九州地方整備局長からの弁明書に対する反論書－ 1

第2 認定庁による検証が行われていない（総論）

第3 治水目的

図 4.1.4 計画降雨ハイエット(昭和 42 年 7 月 9 日)

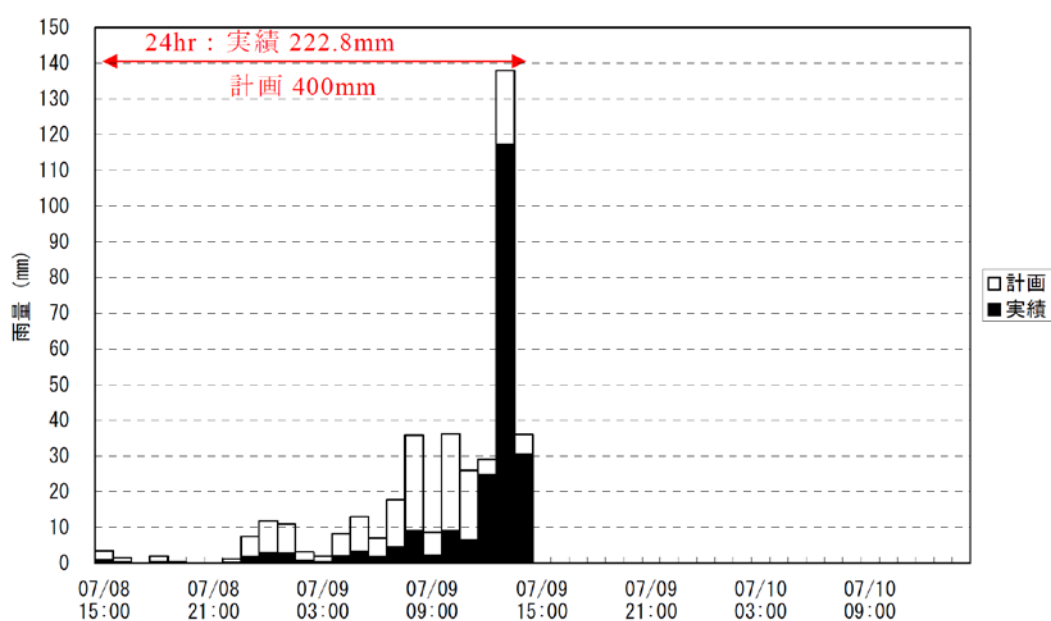
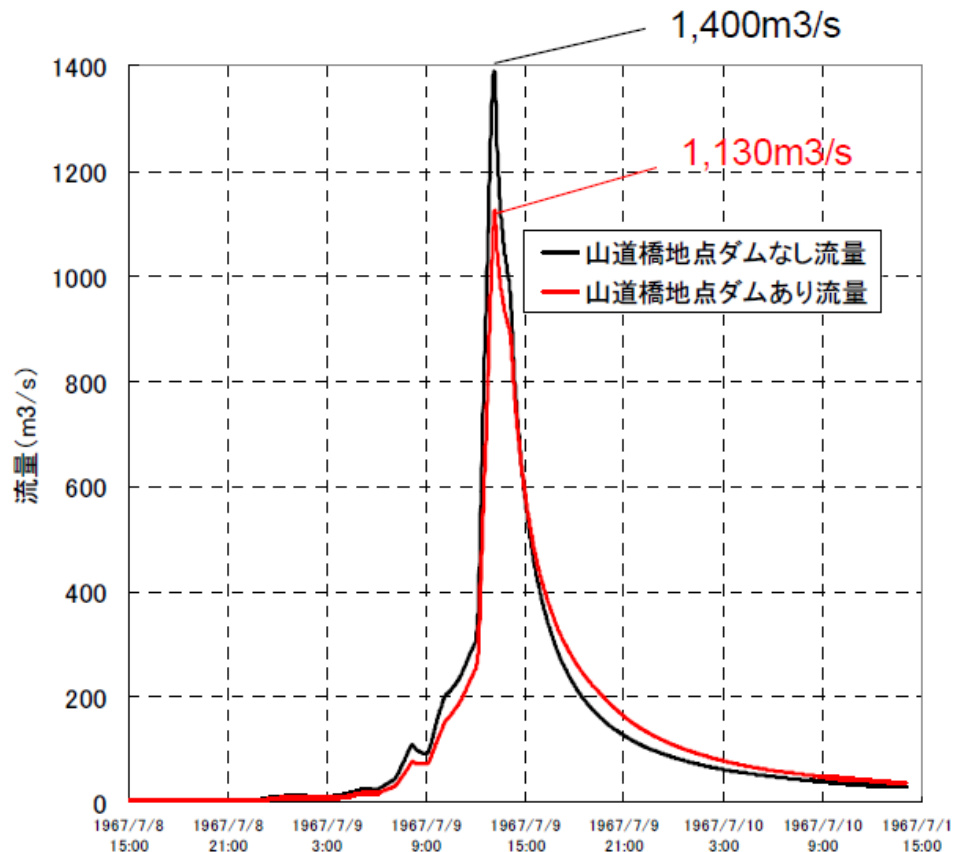
24 時間雨量 400 mm、3 時間雨量を 203mm とし、1967 年 7 月 9 日洪水にこれらの降雨量を当てはめて（＝引き延ばして）ハイエットグラフを作成（図 4.1.4 「川棚川河川総合開発事業（施設名：石木ダム）の検証に係る検討」 4-8 ページより）、そのハイエットグラフを用いて貯留関数法で 24 時間雨量 400 mm、3 時間雨量 203mm とした 1967 年 7 月 9 日洪水のハイドログラフ（（図 4.1.6 「川棚川河川総合開発事業（施設名：石木ダム）の検証に係る検討」 4-10 ページより）のピークを以って、計画基準点山道橋の 1/100 基本高水流量としている。

上の一覧表から、100 年に 1 回の 1 時間降雨量は 108mm であった。基本高水流量設定に用いた 1 時間降雨量は先のハイエットグラフ（図 4.1.4）から 138mm 程度であるから、統計計算で得られた値より 3 割も大きい。

100 年に 1 回の降雨量対応としていたのに、洪水のピーク発生に最も影響を及ぼすとびぬけたピーク降雨量についての生起確率を算出していないことがこのような間違いを引き起こしたのである。

と記載されている。まさに川棚川基本高水流量の設定に用いた洪水パターン＝1967 年 7 月 9 日洪水の引き伸ばしは上記記載に該当している。

と記載されている。起業者は、引き伸ばした結果として生起確率が 1/700 から 1/800 の 1 時間降雨量というまったく不適切な降雨を棄却することなく採用し、その結果として最大流量を示したハイドログラフのピーク値を基本高水流量としたのであるから、上記マニュアルに明確に違反している。

なお、1967 年 7 月 9 日型洪水を棄却すると、起業者の算定方法に従えば、次に

大きい 1948 年 9 月 11 日型洪水の $1127.9\text{m}^3/\text{秒}$ を基本高水流量として採用することになる。 $1127.9\text{m}^3/\text{秒}$ は河川整備計画に盛られている下流域の流下能力目標値 $1,130\text{m}^3/\text{秒}$ より小さい。下流域の流下能力目標値 $1,130\text{m}^3/\text{秒}$ はすでにほぼ達成されているから、新たな対策は下流域の河道を流下能力目標値 $1,130\text{m}^3/\text{秒}$ が流下できるように可及的速やかに改修することと、内水氾濫対策に他ならず、石木ダムは全く不要である。

図 川棚川の想定氾濫区域

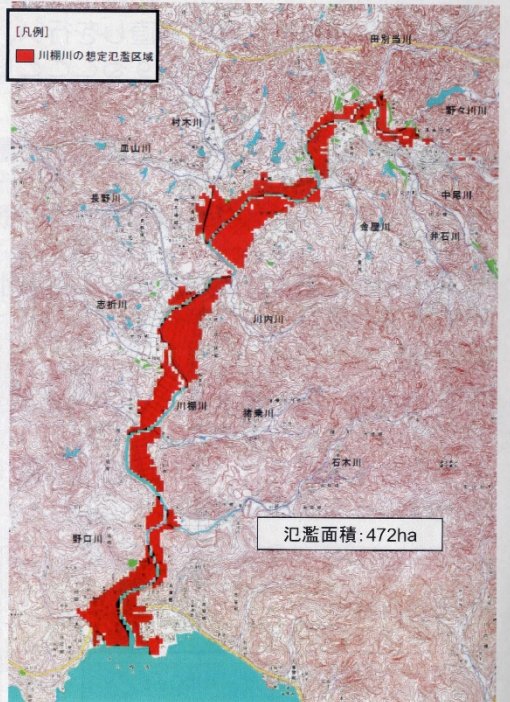
①～④の4枚の図は、いずれも1/100確率の流量で氾濫計算をした図でありながら、氾濫が想定される区域の面積が一致しないことは問題である。

特に①の説明会資料は、作成時から約30年前の原始河道を条件としているため、想定氾濫面積が②③の図より格段に広い。②と③④では、②の方が広いように見える。

氾濫シミュレーションを30年前の河道条件で行うことには、科学的合理性がない。起業者が原始河道を条件とした氾濫シミュレーションを敢えて行った動機は、想定氾濫区域の面積、ひいては計画規模の水増しを図ったことしか考えられない。

表 川棚川における計画規模の概念図

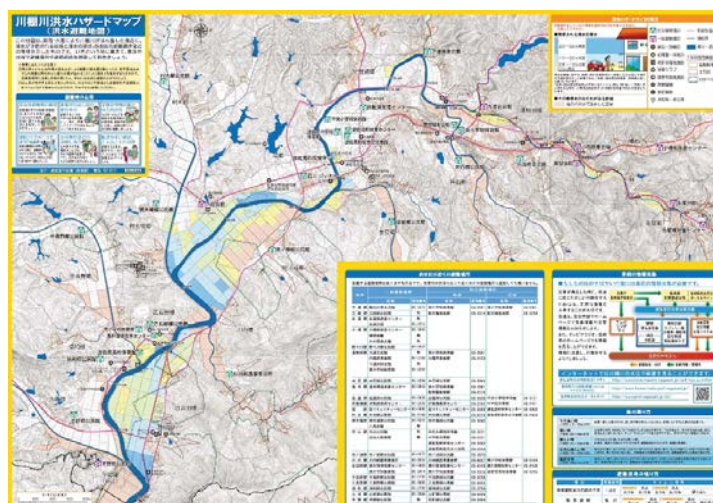
社整審資料の右側の表（下表）の数値は、1975 年ごろの河道状況を条件として想定氾濫区域図を作成した説明会資料に基づく数値であり（前掲嶋津氏により長崎県に確認）、社整審資料の左側の川棚川想定氾濫区域図と関係がない。

要するに、社整審資料は、図と表が対応していないのである。

図と表が対応しておらず、しかも資産額の数値に誤りがある欠陥資料に基づいて決定された社会資本整備審議会用地分科会の答申には合理性も正当性もなく、本件事業認定を正当化する根拠にならない。

長崎県は、現況河道を条件とした社整審資料の想定氾濫区域図を用いて計画規模を決定し直さなければならない。ただし、1/100 確率流量を 1,400 m³/秒とすることは過大なので、1/100 確率流量を条件とする場合でも、流量は 1,200 m³/秒以下として想定氾濫区域を補正すべきである。理由はウに記した。

図 1.2 川棚川流下能力図

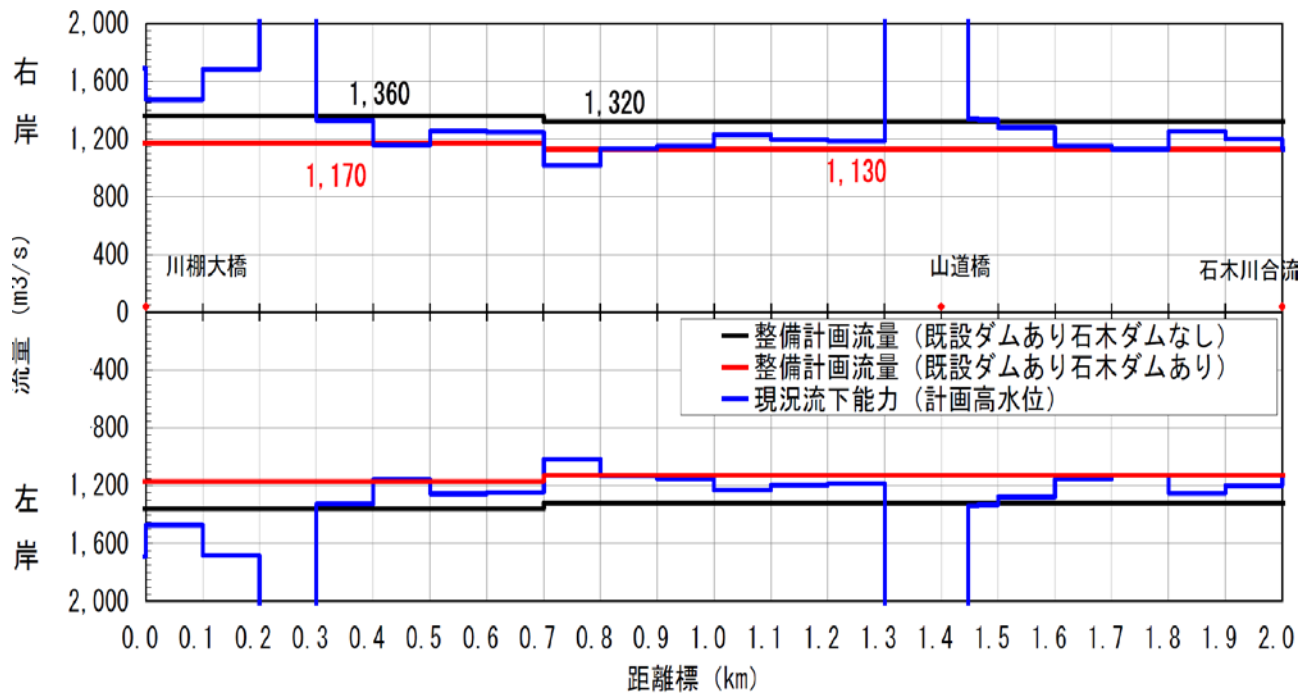
図 1.2 では「整備計画流量（既設ダムあり石木ダムなし）」（＝「基本高水流量から野々川ダムを考慮した流量」）は距離標 700m を境に 1,320 m³/秒から 1,360 m³/秒に上がっている。

各距離標地点における基本高水流量（野々川ダム効果考慮、石木ダムなし）を図 1.2 川棚川流下能力図から読み取り、その流量が流下する際の水位を川棚川現況河道流下能力表に掲載されている HQ 定数を用いて算出した。それらの水位を当該地点堤防高から減算して、いわゆる堤防余裕高を求めた。これらの算出結果一覧表とそのグラフを下に示す。

基本高水流量（野々川ダム効果あり）が山道橋下流を流下した時の堤防余裕高

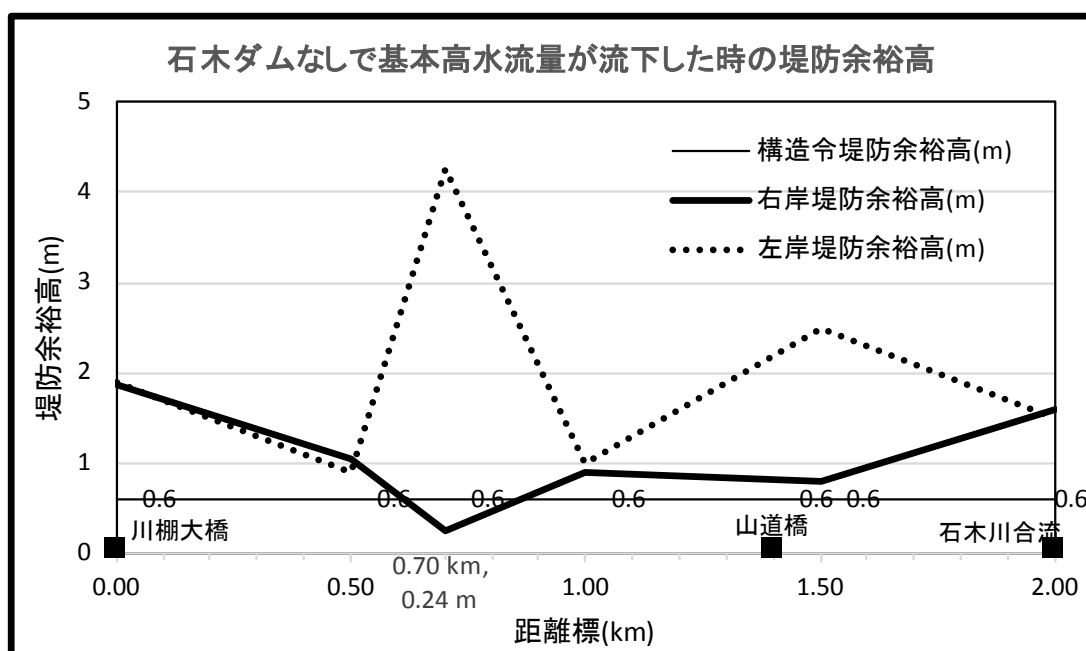
これらの表及びグラフから、基本高水流量（野々川ダム効果あり）が山道橋下流を流下した時の堤防余裕高は、距離標 0.7km 地点周辺以外は 0.6m以上あることが分かる。実際には、各距離標ごとの水位・流量曲線から基本高水流量相当水量が流下したところの水位を算出し、現状堤防高と比較して余裕高が 60cm に満たないところは堤防かさ上げ、もしくは河道掘削が必要である。その規模は極めて小さいと思われる。このような有効な代替案を起業者が検討しないまま、認定庁が事業認定したことには違法がある。

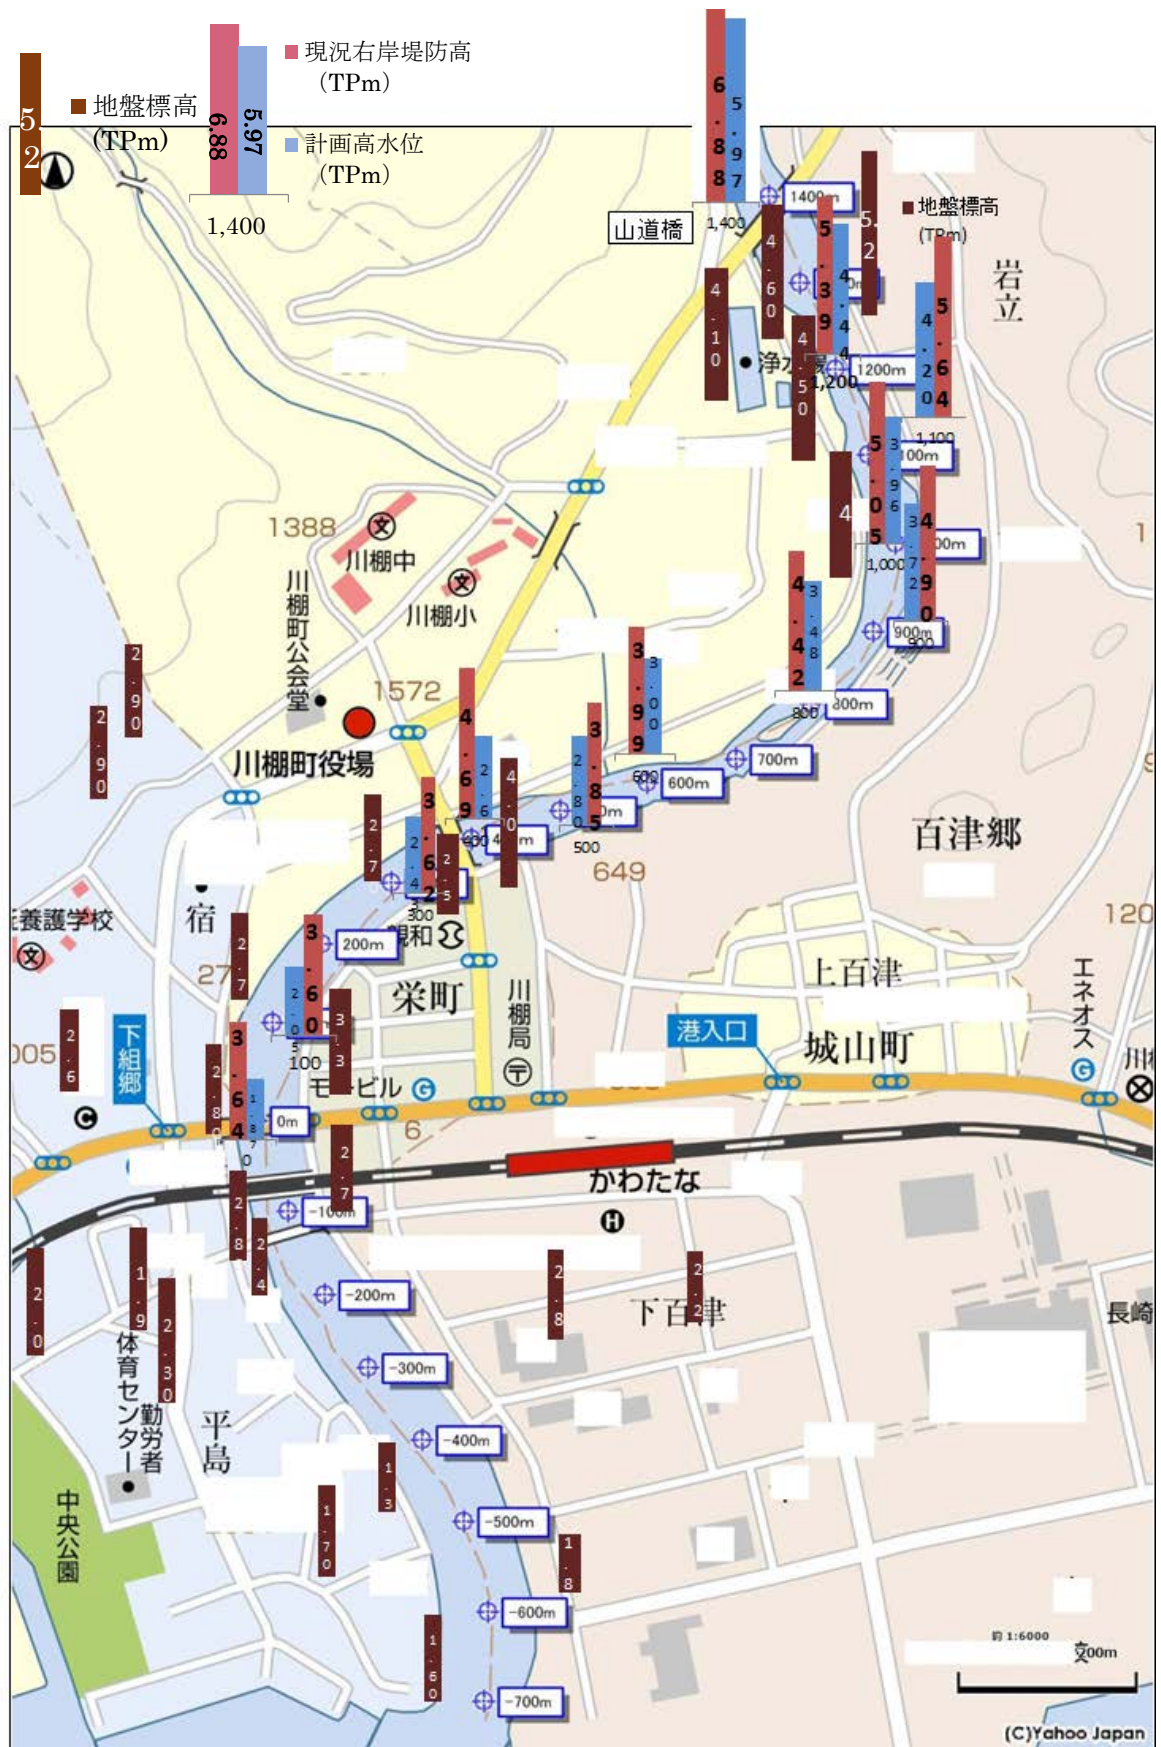
上の地図グラフから、下記地域の地盤高が周辺の堤防高よりも低いので、内水氾濫対策が必要である。
